J a v a s l a t
**az Ózd város területén létesítendő hulladékgyűjtő udvar telepítési helyéről
hozott 22/KH/2010. (II. 25.) sz. határozat módosítására**

Ó z d, 2011. november 24.

Tárgy: Ózd, 7997/2 hrsz-ú területen
létesülő hulladékgyűjtő udvar
építési engedélyezési terve

4. melléklet

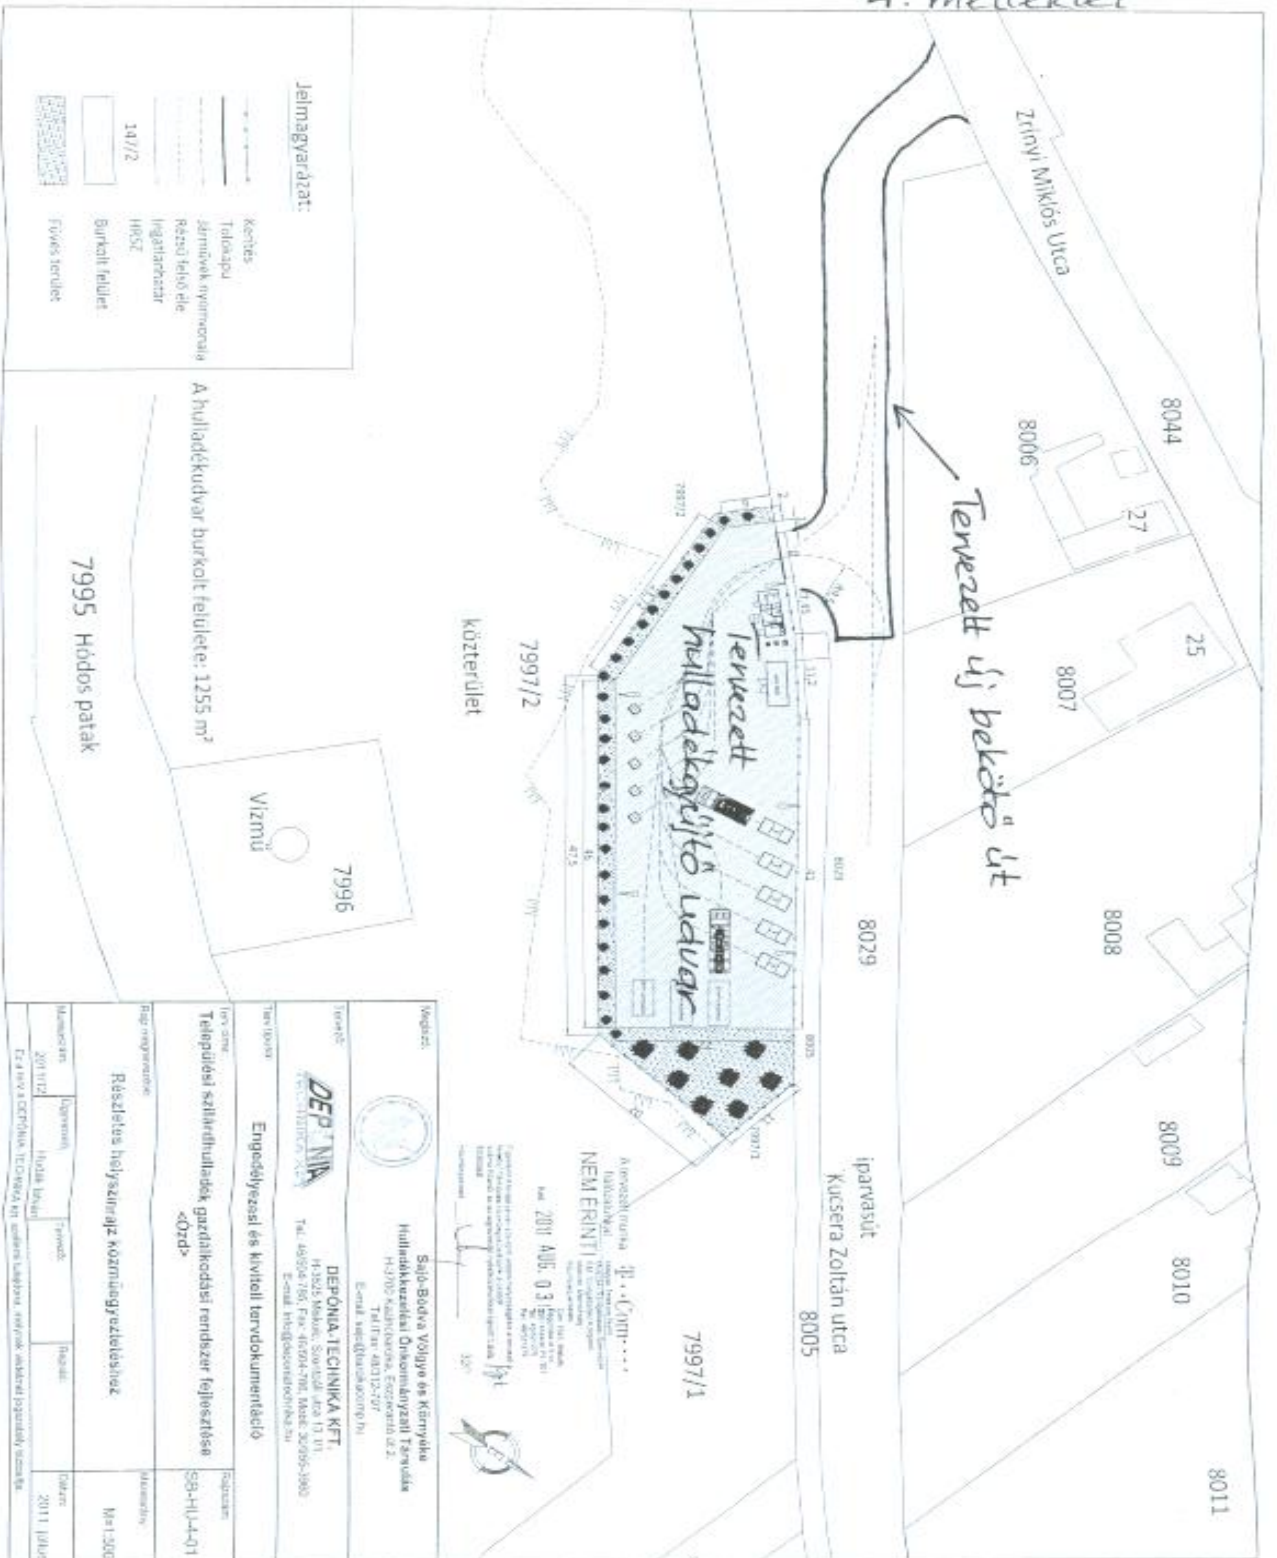
1. A tervdokumentáció szerint a hulladékgyűjtő udvar megközelítése a Zrínyi út felől történne. A hulladékgyűjtő udvar telepítési helyével kapcsolatban 22/KH/2010. (II. 25.) sz. határozatával döntött Ózd város Önkormányzatának Képviselő-testülete. A határozat az ÉMO/88-22/2010. sz. kísérőlevéllel Elnök Úr részére is megküldésre került, illetve azt a 2011. augusztus 23-i tulajdonosi nyilatkozattal egyidejűleg ismételtlen átadtuk a Társulás részére. A határozat 1. e.) pontja egyértelműen rögzíti az Önkormányzat hulladékgyűjtő udvar megközelítésével kapcsolatos álláspontját, mely szerint a jelentősebb súlyú – 10 tonnát meghaladó – teherszállításokat nem a Zrínyi út, hanem a Kucsera út felől kell lebonyolítani és annak műszaki feltételeit a hulladékgyűjtő udvar létesítőjének kell megteremteni. (Az út adottságai miatt nemkívánatos teherforgalom kizárása érdekében a Zrínyi úton jelenleg is súlykorlátozás van érvényben.) Ezúton is megerősítve a létesítendő hulladékgyűjtő udvar megközelítésével kapcsolatos fenti álláspontunkat kérem, hogy a megküldött tervben szereplő Zrínyi úti becsatlakozás helyett a Kucsera út felől kerüljön megtervezésre a beközeledés, a Kucsera út szükség szerinti kiépítésével.

2. A 7997/2 hrsz-ú területen áthalad az OERG Ózdi Energiaszolgáltató és Kereskedelmi Kft. (3600 Ózd, Gyár út 1.) által üzemeltetett gázvezeték. A gázvezeték miatt a közműegyeztetést az OERG Kft-vel is le kell folytatni és ezt a tervben dokumentálni kell.

3. A kerítés mellé tervezett fasor a beruházással egyidejűleg kerüljön telepítésre. Tekintettel arra, hogy a terven drótfonatos kerítés szerepel, lehetőség szerint a Kucsera úttal határos

kerítés mellett is kerüljön betervezésre és telepítésre a belátást akadályozó fasor vagy cserje sor.

Időközben, azaz 2011. október 28-án a pályázat 2. fordulójának beadása is megtörtént, így a tervmódosítása az idő rövidsége miatt nem lehetséges.

Kérem Önt, hogy a korábban megküldött Építési engedélyezési tervben szereplő bekötő utat vegyék figyelembe.
